**Informe Consolidado de Solicitud de Aclaraciones, Rectificaciones y/o Ampliaciones Complementario a la Declaración de Impacto Ambiental del Proyecto "Parque solar La Polvareda"**

Nombre del Titular : La Polvareda SG SpA.  
Nombre del Representante Legal : Felipe Pichard Alliende.  
Dirección : Balmoral 309 Oficina N°906 (piso 9), comuna de Las Condes, Región Metropolitana de Santiago.

El presente Informe Consolidado de Solicitud de Aclaraciones, Rectificaciones o Ampliaciones Complementario a la Declaración de Impacto Ambiental (en adelante, DIA) del proyecto denominado "Parque solar La Polvareda", contiene las observaciones generadas en virtud de la revisión de la Adenda de la DIA.

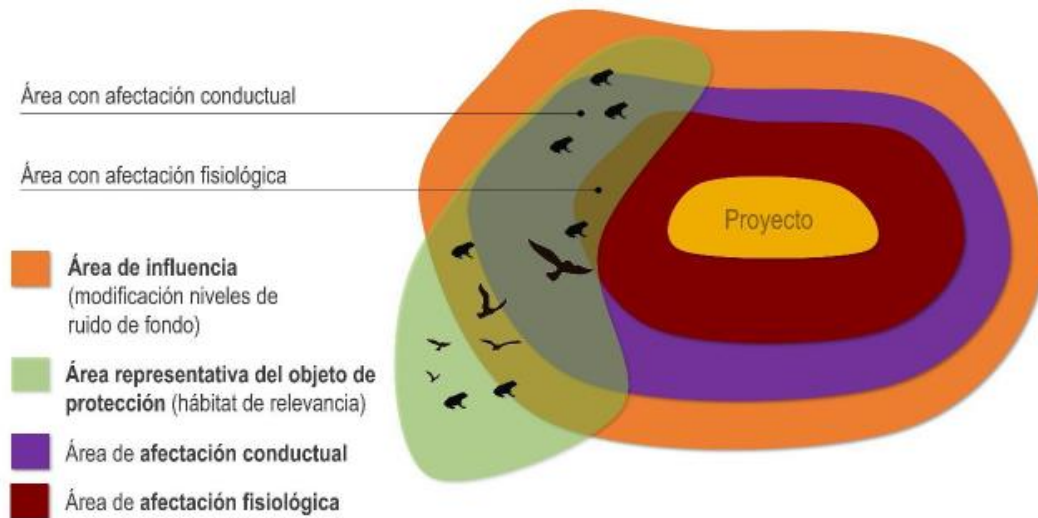
vi. Esquema (formato *pdf*) y cartografía de los polígonos de extensión de las áreas antes señaladas (planos a escala adecuada en formato *kmz* y *shp*) de la evaluación de impactos. A modo de ejemplo de esquema, considerar el siguiente:
